1 Høringssvar vedrørende afgrænsningsnotat for opgradering af Refshalevej

2 Christianshavns Lokaludvalg takker for muligheden for at afgive høringssvar vedrørende
3 afgrænsningsnotatet forud for en miljøkonsekvensvurdering af Refshalevej. Her er vores
4 bemærkninger.

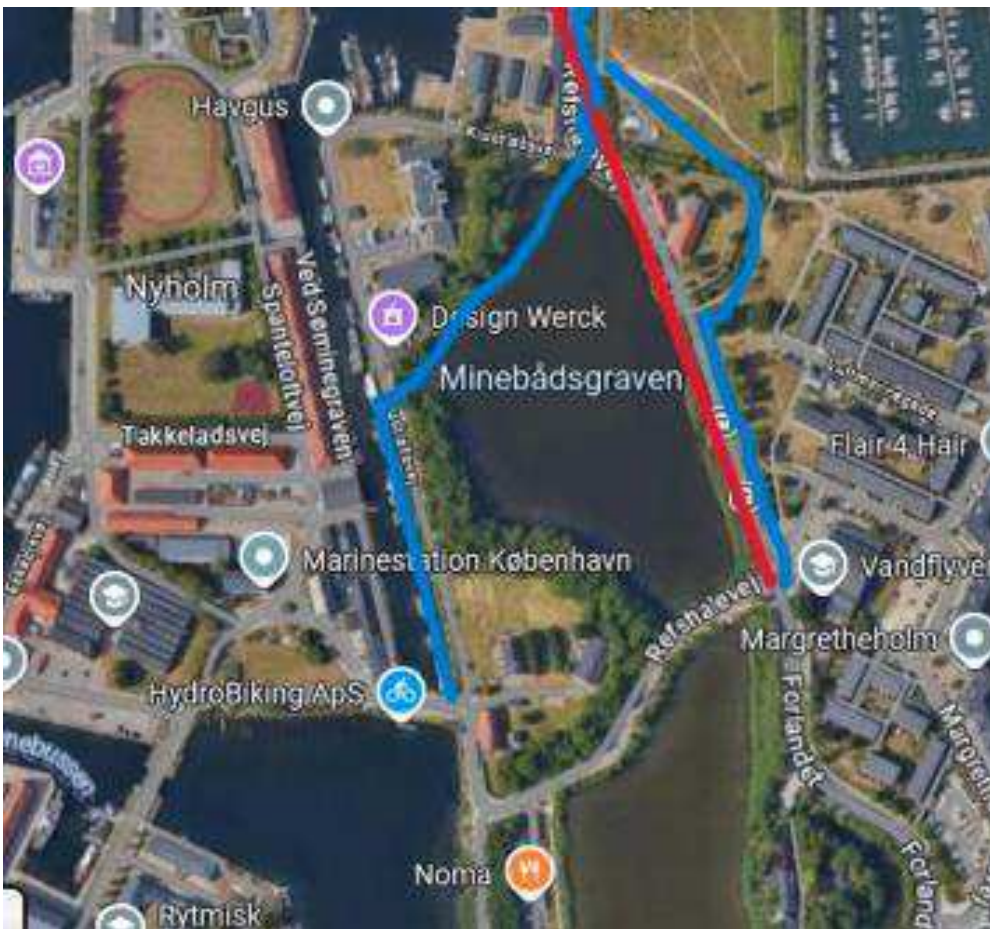
8
9 I Christianshavns Lokaludvalg vurderer vi, at et vejtværsnit på 18 meter, der inkluderer vejbaner,
10 fortov og cykelsti i et samlet tracé, er unødvendigt bredt og vil medføre betydelige indskrænkninger
11 af grønne og blå områder. Derudover vil det stride mod de gældende fredningsbestemmelser.

12
13 Vi ønsker derfor, at miljøvurderingen også belyser et alternativ ruteforslag, der omfatter, at de to
14 nuværende vejbaner forbeholdes biler og lastbiler mv., med et tværsnit på i alt ca. 7 meter, mens
15 fodgængere og cyklister tilbydes andre forbindelser:

16
17 De kan enten bevæge sig A) ad Krudtløbsvej og derefter langs Quintus Bastion (blå streg til venstre)
18 eller øst om Quintus Lynette (blå streg til højre).

19
20 **Se illustration herunder:**
